Oggetto: Variante al PUA di iniziativa privata relativo alla Scheda Norma A1 – Crocetta. Conferenza di Servizi decisoria ex artt. 14 e seguenti della legge 241/90– forma semplificata e modalità asincrona. **Determinazione di conclusione positiva.**

Intervento: variante al PUA di iniziativa privata relativo alla "Scheda Norma A1"

Oggetto: Variante PUA iniziativa privata relativo alla Scheda Norma A1 CROCETTA.

IRETI S.p.A.
 Sede legale:
 Via Piacenza, 54 – 16138 Genova
 Registro imprese di Genova,
 C.F. 01791490343
 Capitale Sociale Euro 196.832.103.00 i.v.
 REA: GE-481595 (CCIAA GE)

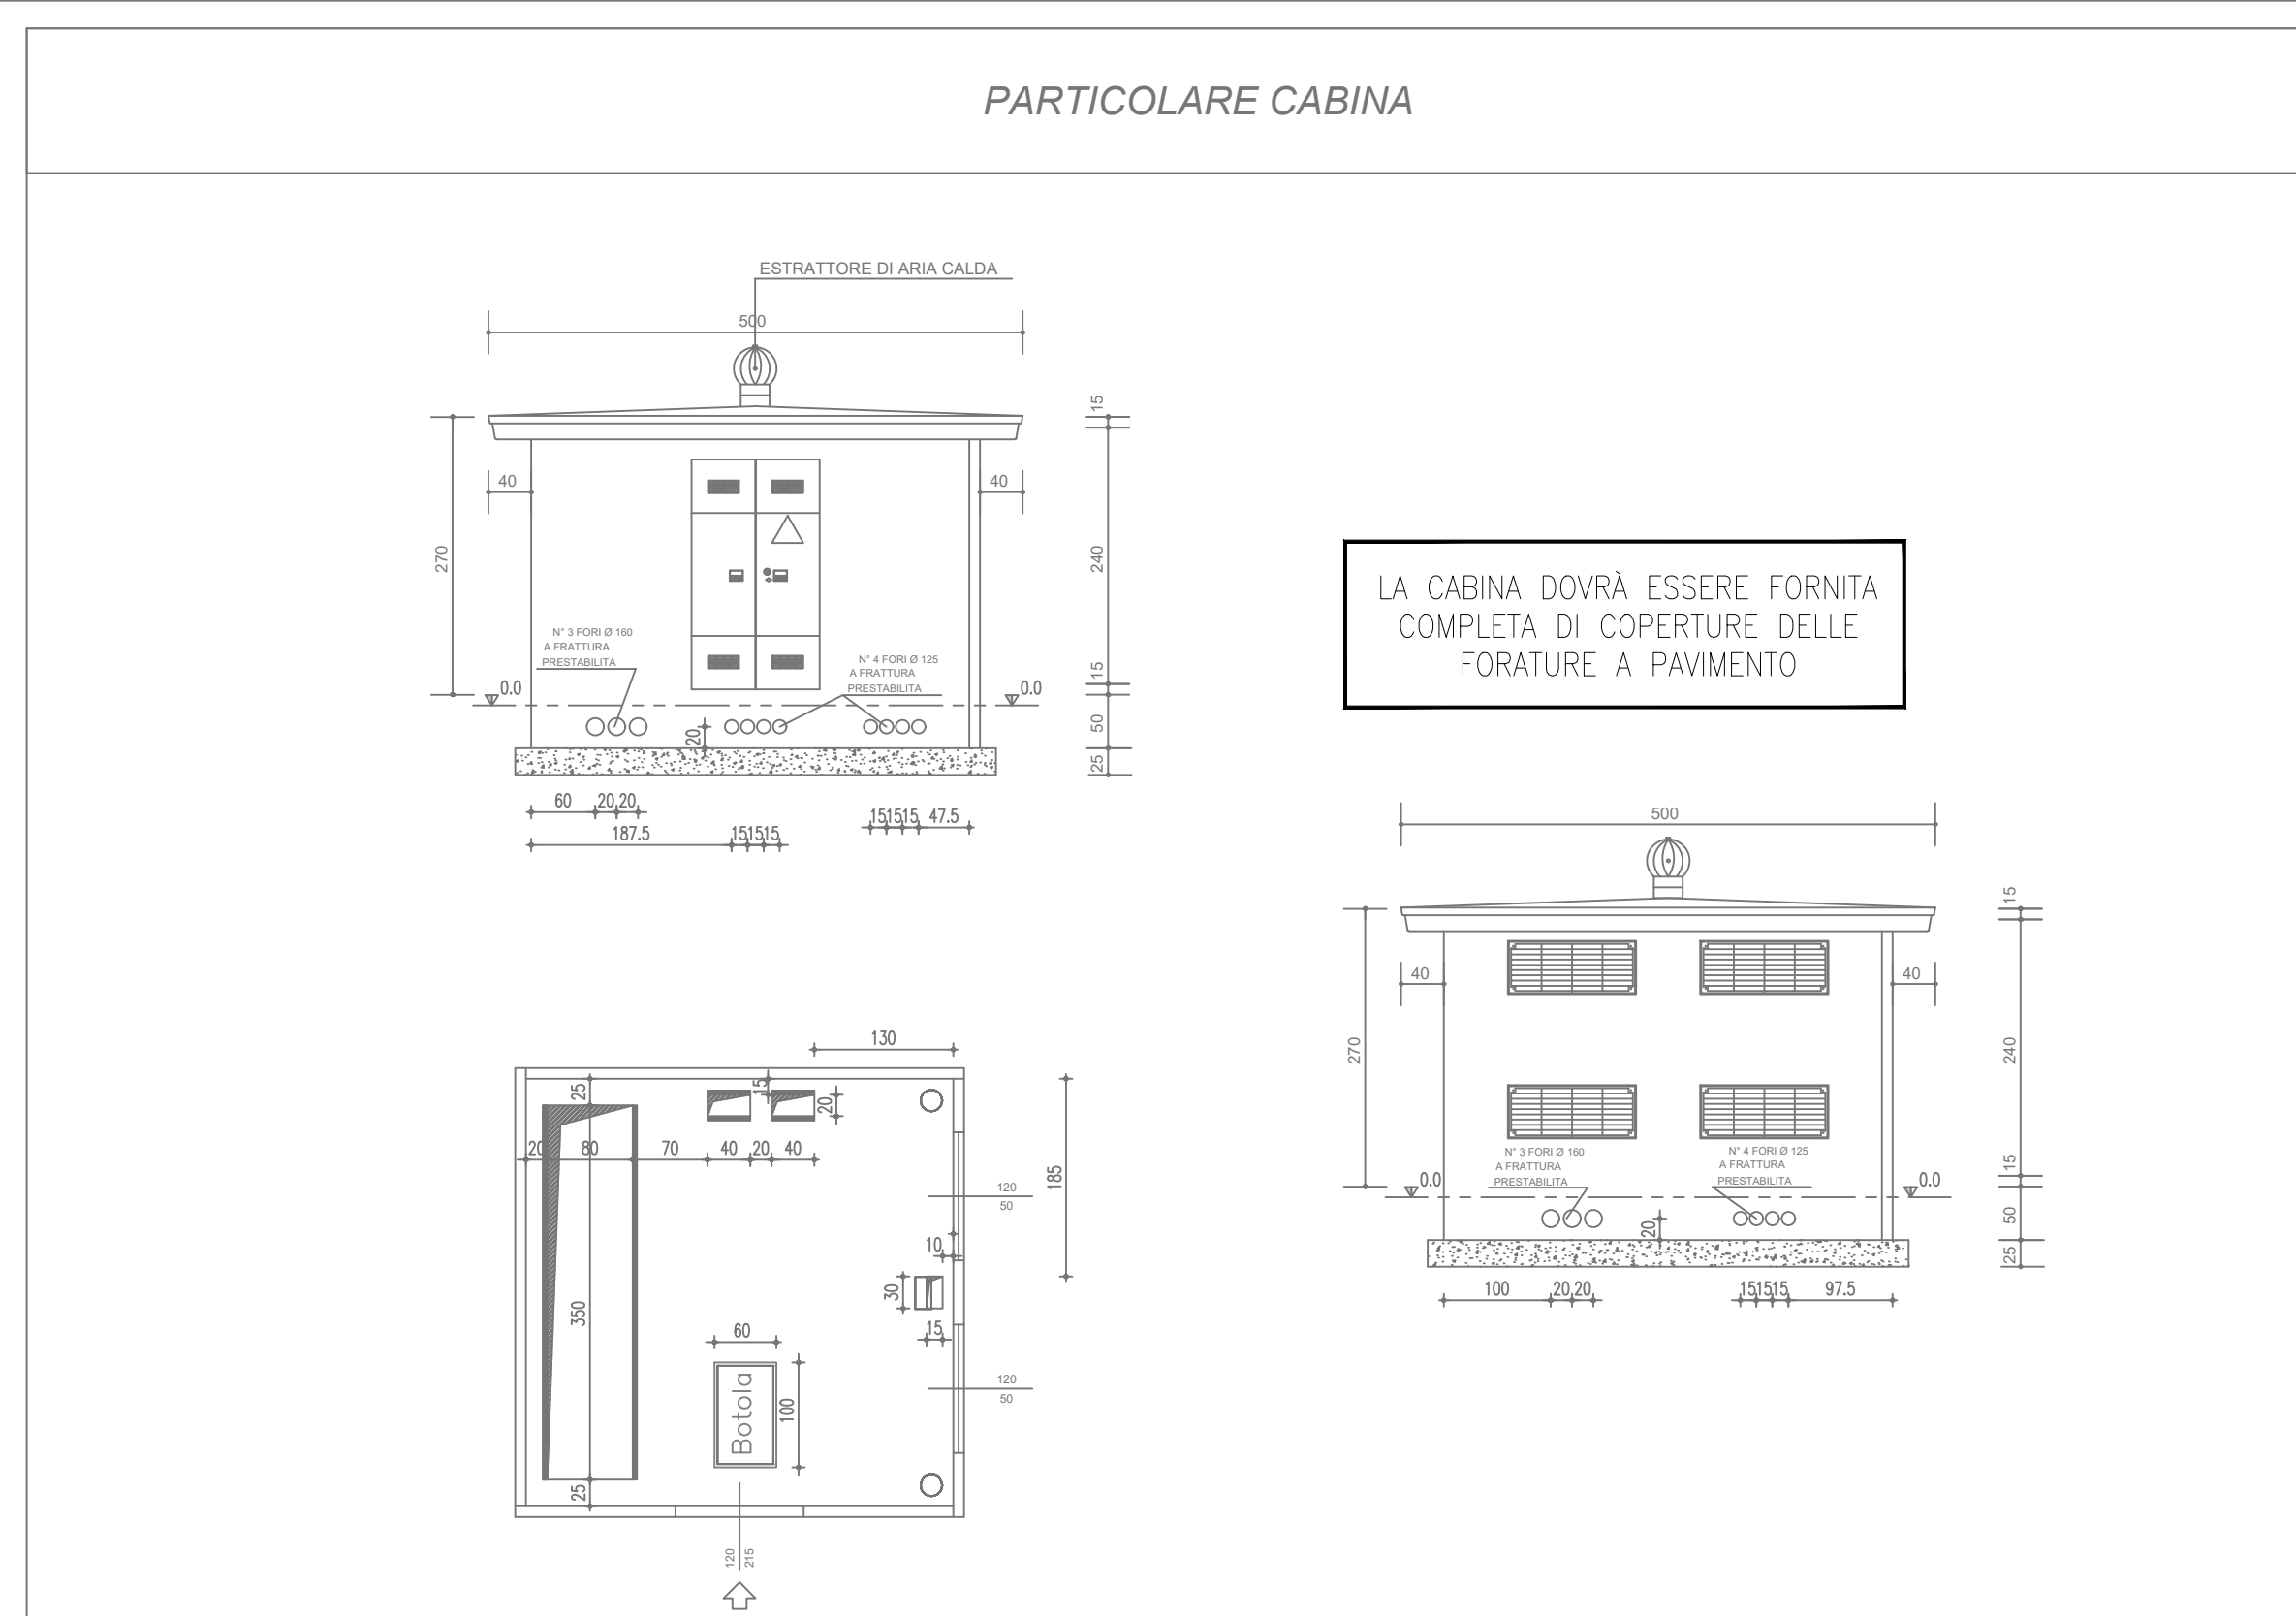
- le cabine di trasformazione MT/BT necessarie per l'elettificazione del comparto dovranno essere posizionate secondo quanto indicato nella planimetria in allegato, nella quale sono anche riportate indicazioni in merito alla tipologia costruttiva e alle dimensioni necessarie; la precisa definizione del posizionamento delle cabine nonché una maggior definizione delle caratteristiche tecniche di dettaglio potranno essere rimandate alle successive fasi di progetto;

- gli elettrodotti necessari per l'elettificazione del comparto dovranno avere di massima il tracciato indicato nelle planimetrie allegate; una maggior definizione dei tracciati, degli elementi a corredo (camerette, pozzetti, colonnette, etc) e delle loro caratteristiche tecniche di dettaglio dovranno essere rimandate alle successive fasi di progetto; si specifica comunque fin da subito che:
